Mission régionale d'autorité environnementale  
**BOURGOGNE - FRANCHE - COMTÉ**

**Avis de la Mission Régionale d'Autorité environnementale  
de Bourgogne-Franche-Comté  
sur le projet de parc photovoltaïque au sol, au lieu-dit « Sur la  
Roche », sur la commune d'Augisey (39)**

N °BFC-2023-3959

*Plan de masse du projet (source : étude d'impact)*

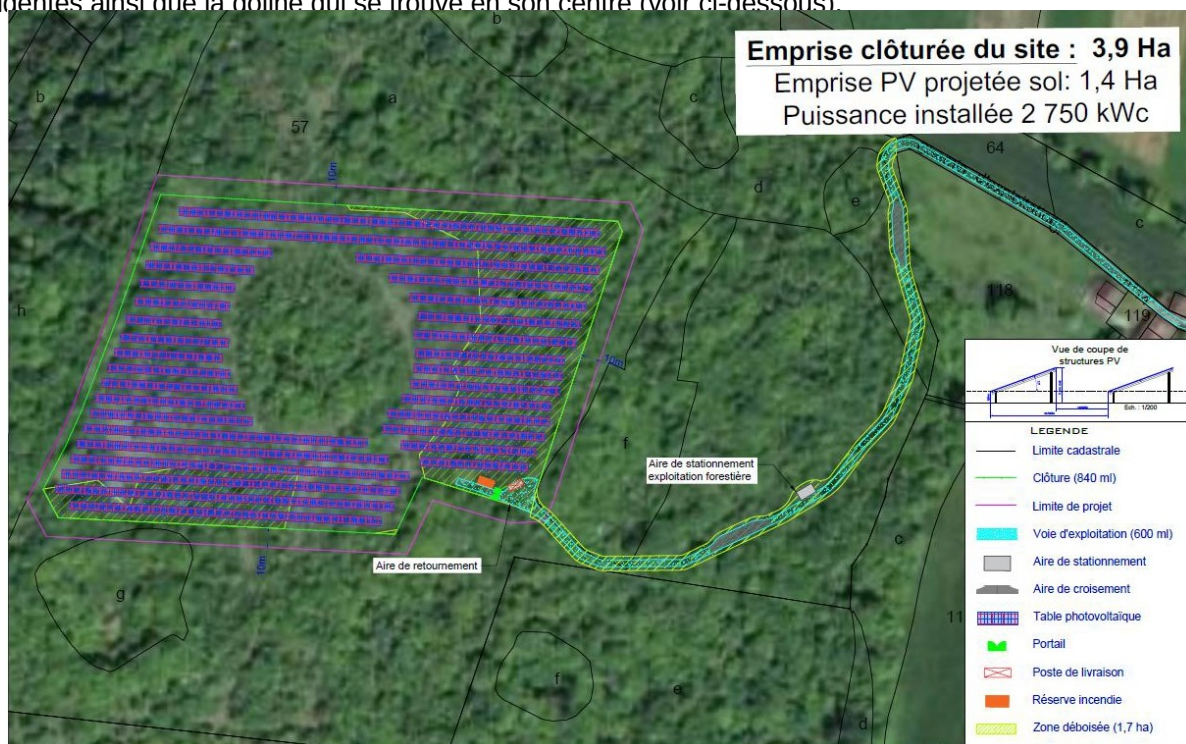
actuellement mixte<sup>6</sup>. Sur les 12,5 ha de la zone d'implantation potentielle (ZIP), le projet porte ainsi sur une zone de 3,9 ha qui sera clôturée, celle-ci évitant les boisements de plus de 30 ans, les secteurs trop accidentés ainsi que la doline qui se trouve en son centre (voir ci-dessous).

Ces choix conduiront à l'installation d'environ 200 tables photovoltaïques supportant 4 800 cellules (de type monocristallin), dont la surface projetée au sol représente 1,4 ha, espacées de 3,50 m ou 5 m selon la zone<sup>7</sup>, leur hauteur variant entre 0,80 m et 3,5 m. La puissance maximale annoncée s'élève à 2,75 MWc<sup>8</sup>, soit une production annuelle d'environ 3 280 MWh correspondant selon le dossier à la consommation électrique équivalente annuelle de 1 580 personnes. Le projet, d'une durée de vie minimum de 30 ans, nécessitera également l'installation d'un poste de livraison, d'une citerne, de travaux de raccordement ainsi que de la création de linéaires d'environ 600 m de pistes (soit 2 380 m<sup>2</sup>) et 840 m de clôture, cette dernière équipée d'un portail accessible depuis le chemin d'exploitation n°14 (lequel sera renforcé). L'ancrage des tables au sol se fera par pieux battus ou vissés, l'option finalement retenue restant à définir à l'issue d'études géotechniques, non effectuées à ce stade, et qui devront tenir compte de la complexité du sous-sol karstique.

**La MRAe recommande de réaliser l'étude géotechnique préalable dans le cadre de l'étude d'impact, permettant de s'assurer du système de fondations retenu, d'en évaluer les incidences et de proposer des mesures ERC le cas échéant.**
